Circular N° 1

Lugar y Fecha	Buenos Aires 05/07/23
Nombre del organismo contratante	Facultad de Odontología – U.B.A.

Tipo: Obra Pública – Licitación Pública	N° 01	Ejercicio: 2023
Sistema de Contratación: Ajuste Alzado

Objeto de la contratación: **“Remodelación Integral de Preclínica de Rehabilitación Protética - Clínica de Veteranos de Guerra – PAMI y Posgrados Clínicos - ubicada en Piso 11° – Sector B - Facultad de Odontología – Universidad de Buenos Aires”.**

Departamento Técnico	
Facultad de Odontología U.B.A.	
OBRA: REM. INT. PRE CLINICA DE REHABILITACION PROTETICA -	
CLIN. VETERANOS DE GUERRA PAMI - CLINICAS POSGRADO	
Marcelo T. de Alvar 2142 Piso 11 - Sector B	
PLANO: PLANTA PROYECTO	PLANO N°
FECHA: Marzo 2023	REV
Escala: 1/75	A05
	1

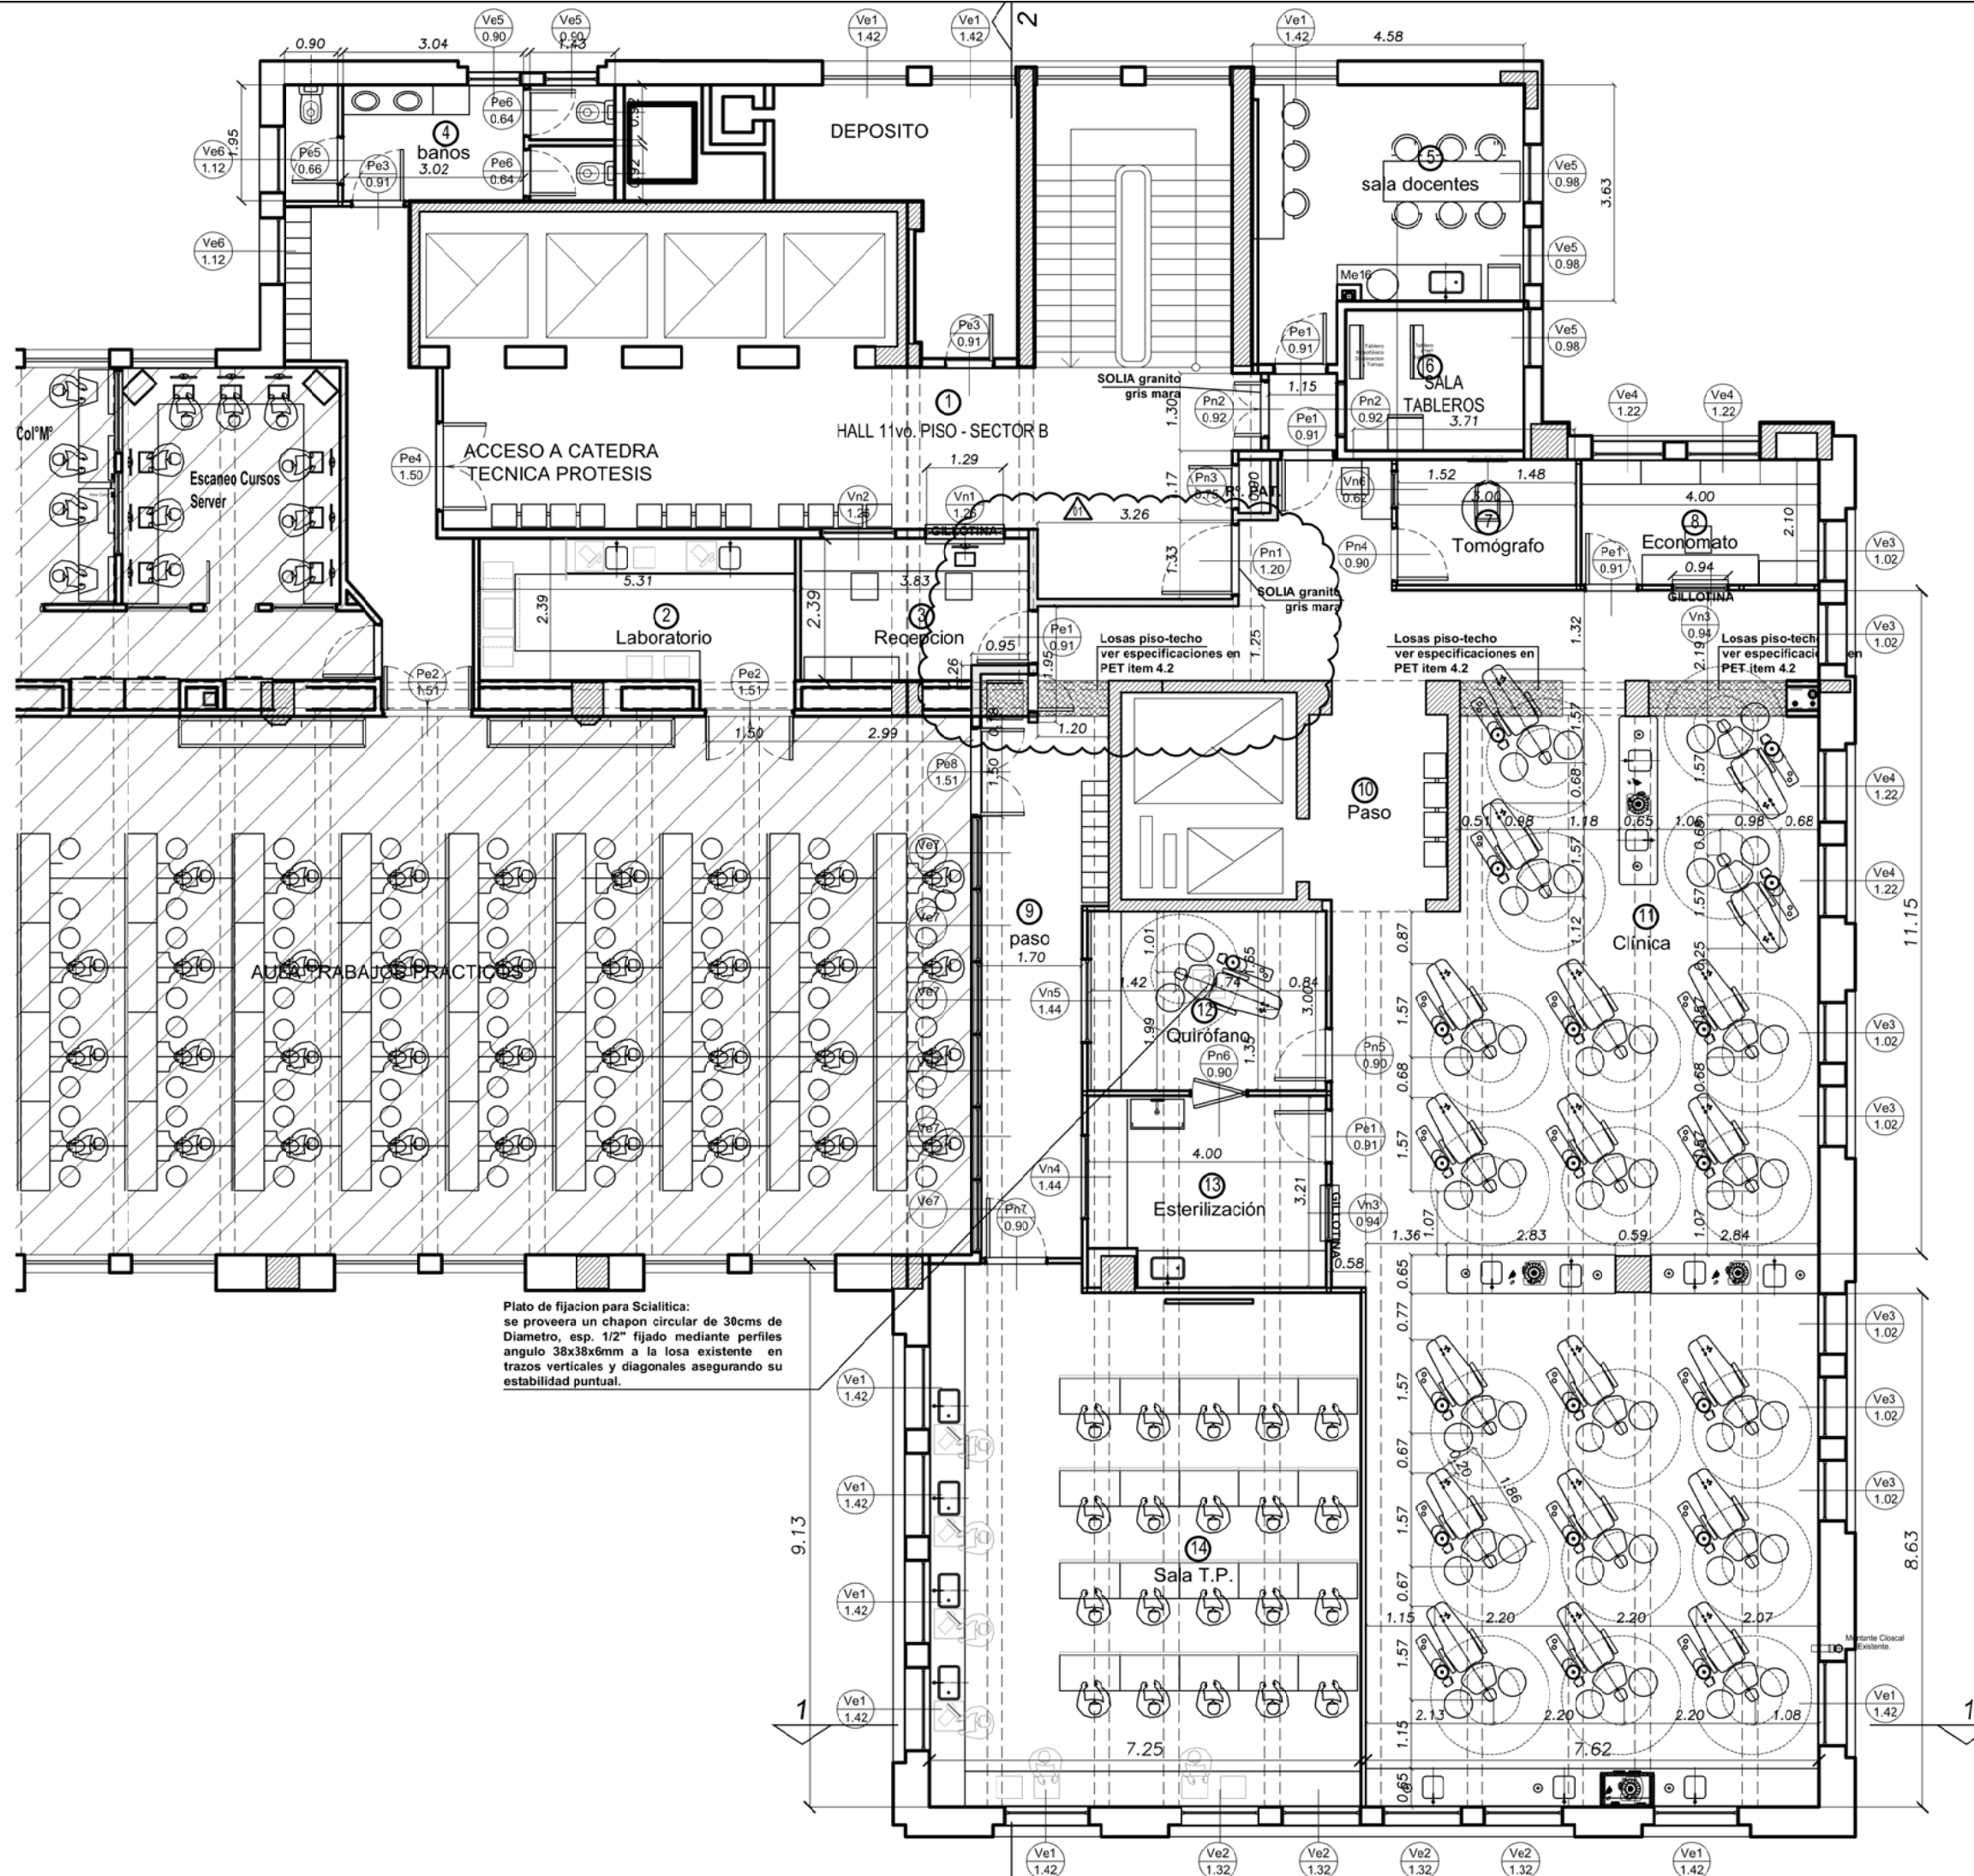
4: Indicar la ubicación para el nuevo rack y aclarar si la conexión entre éste y el existente se debe contemplar en la cotización.

En caso afirmativo indicar también la posición del mismo para poder computar y cotizar el enlace.

Se adjunta plano A05 Rev. 1 Planta de Proyecto con la ubicación del rack. Se deberá contemplar la conexión al rack de piso existente ubicado en la sala de tableros sector B.

Plato de fijación para Scialitica:
se proveera un chapon circular de 30cms de
Diámetro, esp. 1/2" fijado mediante perfiles
angulo 38x38x6mm a la losa existente en
trazos verticales y diagonales asegurando su
estabilidad puntual.
